Polder/bestek  
Zuid- en Baarlandpolder  
dp 0410 – dp 0426<sup>75</sup>  
bestek ZLR-5284

PZDT-M-07436 rev

## Beschrijving

SloetRevisietoetsing Zuid- en Baarlandpolder ZL-528

BILAGE 1: GLOOIINGSKART MET EINDSCORES BEHEERDER

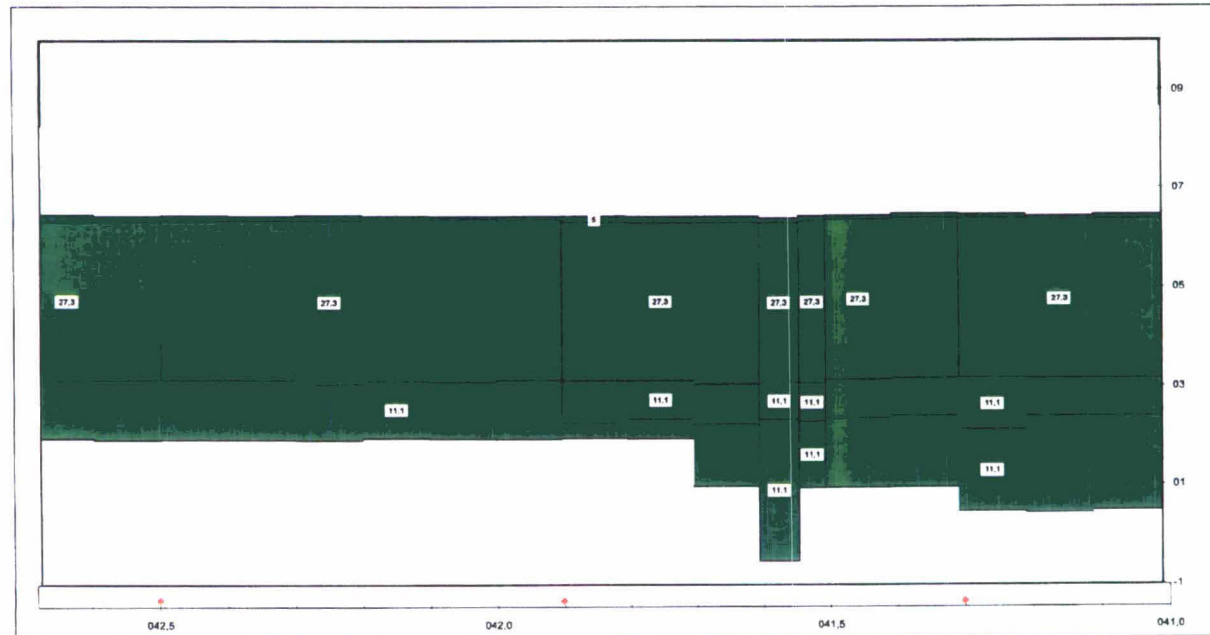
De nieuw aangebrachte bekleding van de Zuid- en Baarlandpolder (bestek ZLR-5284) is volledig goed getoetst. Hiermee is het traject gereed voor overdracht aan de beheerder.
